Mémoire en réponse à l'avis de la MRAE n°2023-4106

Ferme agrivoltaïque de PHOTOCIBLE à CONDE (36)

Mémoire en réponse à l'avis de la Mission Régionale d'Autorité Environnementale Ferme agrivoltaïque Photocible à CONDE (36)

N°MRAe 2023-4106

Figure 1 : Tableau de synthèse des Impacts initiaux (page 70 de l'EPA)

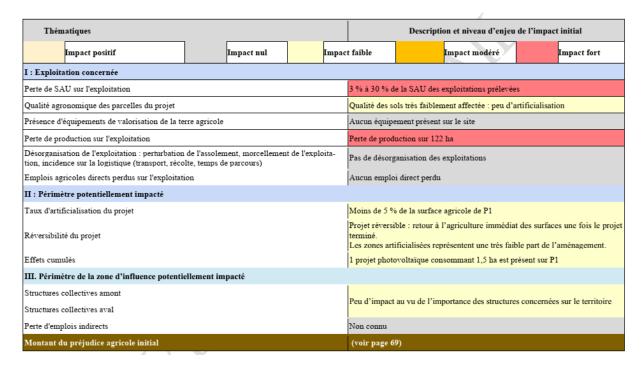
L'autorité environnementale recommande de présenter une évaluation des incidences du projet sur l'économie agricole

Le tableau page 70 (figure 1 page suivante) met en évidence des impacts initiaux et en particulier des impacts forts, à savoir une perte de surface agricole utile et de surface de production. Pour autant en suivant, il a été démontré par la méthode Eviter Réduire Compenser (ERC) que le projet Photocible avait impact faible sur l'économie agricole (Voir figure 2 : Page suivante extrait de la page 110 de l'EPA).
